SERVICE INFO – INA 0108

Средство от шумов из привода вспомогательного оборудования

Opel/Vauxhall: Astra H, Signum, Vectra C, Zafira B

Двигатели: Z18XER

Рисунок 1: Замена цельного шкива на шкив генератора с обгонной муфтой

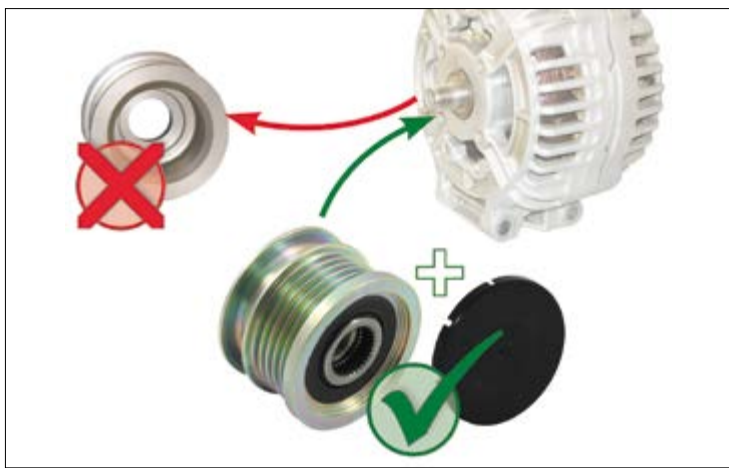
Из-за сильных крутильных колебаний, в приводе вспомогательного оборудования может появиться шум на автомобилях с цельным шкивом генератора.

В качестве решения данной проблемы, Schaeffler Automotive Aftermarket предлагает шкив генератора с обгонной муфтой для этих автомобилей. Его применение значительно сокращает крутильные колебания в приводе вспомогательного оборудования, что, в свою очередь, снижает шумность узла.

Schaeffler Automotive Aftermarket рекомендует применять на указанных автомобилях шкив 535 0143 10. Важно: Принципиально важно соблюдать прилагаемую инструкцию по установке!
